LA MODIFICATION N°1 DU PLAN LOCAL DE L'URBANISME INTERCOMMUNAL VALANT PROGRAMME LOCAL DE L'HABITAT DE LA COMMUNAUTE DE COMMUNES DE LA BEAUCE LOIRETAINE

2ème partie - CONCLUSIONS ET AVIS DE LA COMMISSION D'ENQUETE

Commission d'enquête désignée par Décision du Tribunal Administratif d'Orléans
n° E22000136/45 du Jeudi 27 Octobre 2022 :

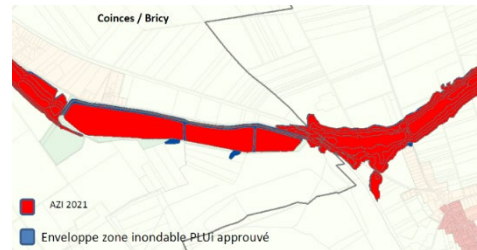
↪ Sur la forme de la présentation de la modification dans ce dossier, la légende de la carte présentée sur le rapport de présentation peut porter à confusion. Cette légende laisse entendre que les parties en bleu sont celles du PLUI-H approuvé alors que ce sont celles qui devront être enlevées (voir l'exemple graphique ci-dessous).

Le remplacement de cette légende ou de la cartographie devra être opéré sans créer d'équivoque ou de doute pour le lecteur et les administrés.

Représentations

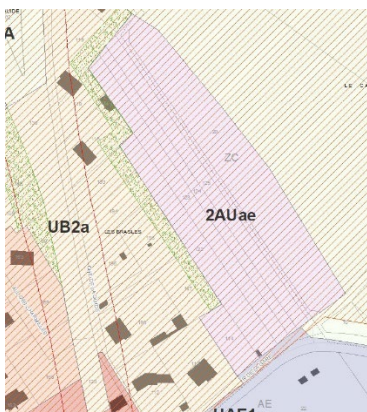
↪ Sur le plan pratique concernant le dossier soumis à l'enquête, le lecteur trouvera plusieurs représentations différentes des contours de cette zone. Ces différentes représentations peuvent générer des confusions dans l'esprit des gens mais aussi des candidats à l'installation à cet endroit.

La correction des documents soumis à l'enquête doit être réalisée.
